1. Avis / demandes, de l'Etat & PPA & Enquête Publique tout le territoire

1.1 Etat & PPA & Enquête Publique : Habitat / Patrimoine / Constructibilité tout le territoire

plan local d'urban sme
ubervilliers La Courneuve intercommunal

Demande de modifications de l'OAP Réhabilitation et Construction neuve / UDAP

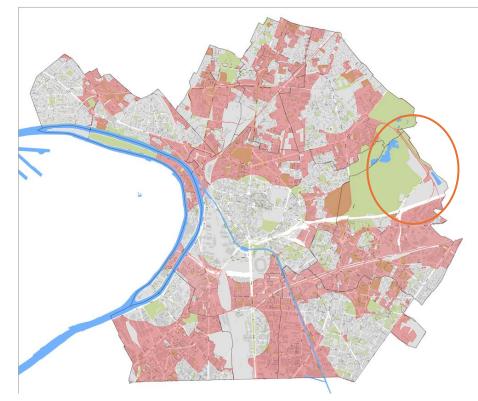
Demande: L'OAP « Réhabilitation et construction neuve » rend obligatoire la réalisation de diagnostics préalables pour justifier une démolition sur le territoire or une OAP ne peut être prescriptive et il convient d'indiquer le caractère opportun d'un diagnostic.

Ces diagnostics sont préconisés dans certains secteurs et il est nécessaire de réintégrer d'autres secteurs au périmètre de réalisation de diagnostics notamment les abords

Réponse : Favorable avec réserve

Proposition de modification : retravailler le secteur d'application pour retirer des secteurs d'infrastructures notamment à la Courneuve.

Constat d'une incompatibilité sur la consommation des ENAF avec le SCoT

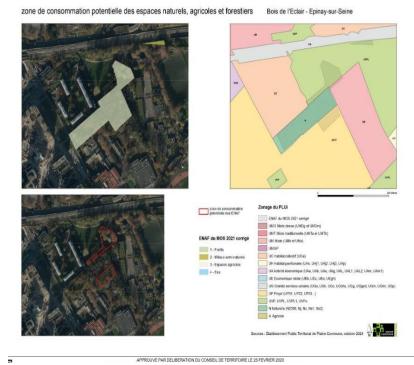
Demande: La Métropole du Grand Paris souligne une consommation d'espaces naturels, agricoles et forestiers incompatible avec la prescription 33 du SCoT. Elle note quatre projets:

Demande de suppressions des EBC intersectés par la SUP I1 – GRT GAZ

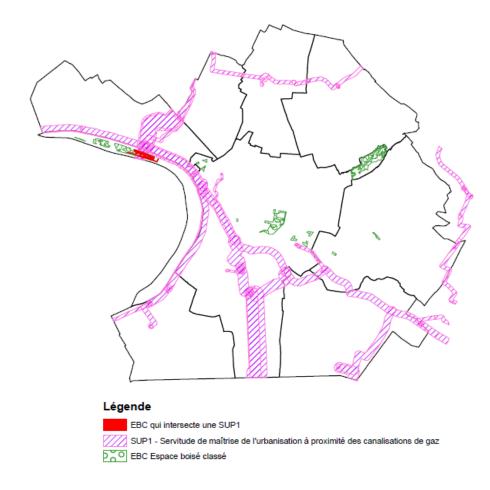
Demande: GRT GAZ estime que les EBC recouvrant les SUP I1 ne devraient pas être conservés car ils grèvent les possibilités d'intervention sur les canalisations.

Demande de repérage des enveloppes potentielles de zones humides dans les OAP - SAGE CROULT ENGHIEN VIEILLE MER/MGP

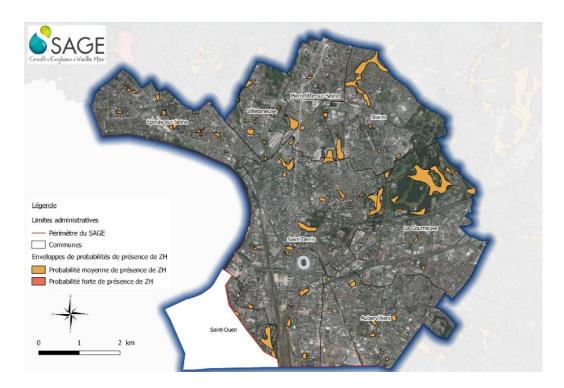
Demande: Le SAGE demande le repérage des enveloppes des zones humides potentielles sur le territoire dans l'OAP TVB et dans les OAP sectorielles concernées.

Demande de correction de la carte de la Trame verte et bleue - SAGE

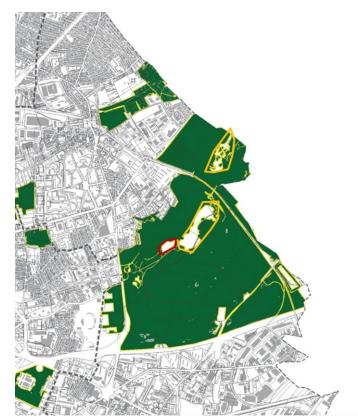
Demande: L'Etat et SAGE constate que les bassins et plan d'eau repérée à la Trame verte et bleue ne sont pas inscrits dans les noyaux primaires et sont recouvert uniquement par la continuité écologique au sein du parc départemental Georges Valbon. Il demande que cette erreur soit corrigée. Du reste, un bassin n'est pas représenté sur la carte des éléments aquatiques dans l'OAP TVB et sur le Plan règlementaire de la Trame verte et bleue. Le SAGE demande aussi que soit rendu plus lisible les éléments sur les zones humides.

Demande de mise en compatibilité de la Trame verte et bleue au regard de celle du SCoT métropolitain

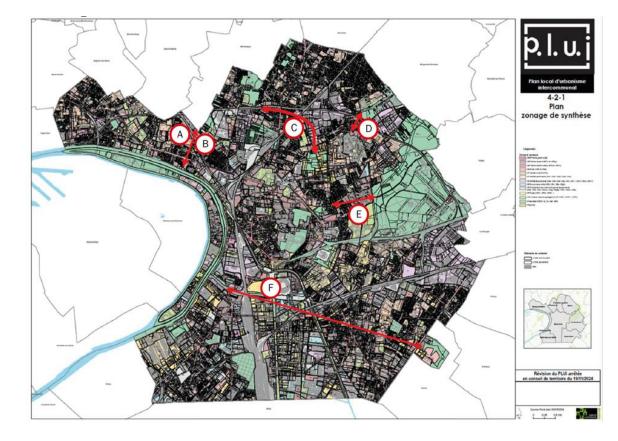
Demande : l'Etat demande la mise en compatibilité des continuités écologiques de la Trame verte et bleue du SCoT-M, voir son renforcement dans le Plan local d'urbanisme intercommunal.

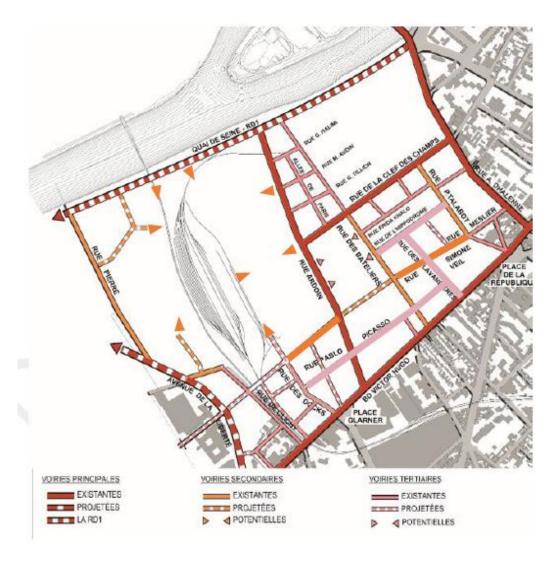
Demande: OAP 25: modifier le schéma viaire:

- certaines rues identifiées comme projetées sont déjà réalisées (rue Simone Veil, rue Pablo Picasso,

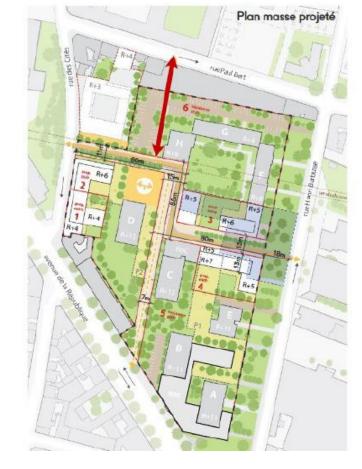
Demande: Modifier le zonage des parcelles section U numéros 62 et 63, situées 59 rue Sadi Carnot, actuellement en zone UA en zone UM.

Réponse : L'EPT est favorable à cette demande. En effet, ces parcelles n'accueillent aujourd'hui plus d'activités et se situent en limite de zone UM où un projet immobilier est en cours d'étude. Afin d'assurer une cohérence du tissu urbain, le changement de zonage vers la zone UM permettra une transformation du secteur de manière plus cohérente. Il sera aussi nécessaire de faire évoluer l'OAP sectorielle n°3 Pont de Stains qui inclue ces parcelles dans son périmètre. Ces parcelles seront également incluses dans le périmètre de mixité sociale et dans le secteur d'application de la servitude de taille minimale des logements.

EVP sur la parcelle **CJ150**

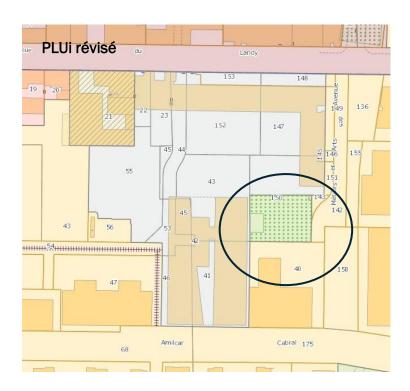
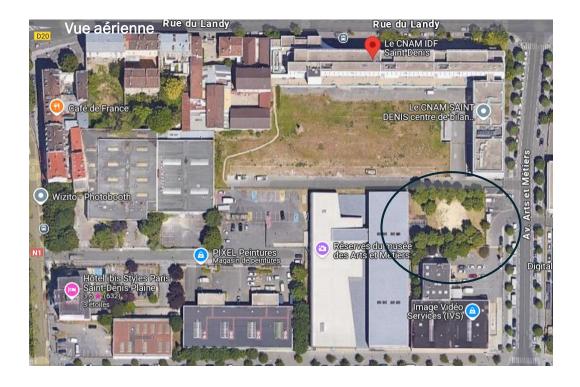
Demande: L'EVP ajouté sur la parcelle CJ150 empêche le projet d'extension des réserves du musée des Arts et Métiers.

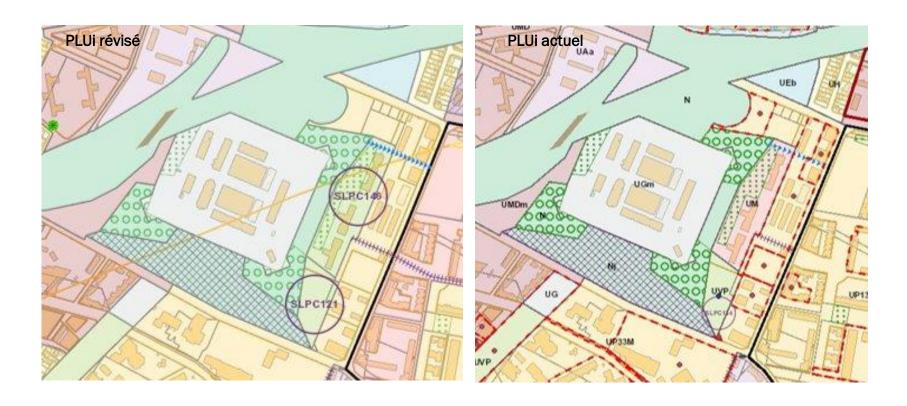
Demande: La parcelle AX29 correspond à l'intérieur du Fort de l'Est à Saint-Denis: un secteur a été zoné UVP alors qu'il correspond à une surface imperméabilisé résultant de la démolition de hangars. Elle n'a donc pas de raison d'être zonée de la sorte.

Réponse : <u>Défavorable</u> Le parc des Glacis a été livré. Il correspond à la première tranche d'un projet de grand parc sur les contreforts du Fort de l'Est. L'EPT propose aussi d'enlever l'EVP sur la parcelle classé en UVP dans la zone du Fort de l'EST.
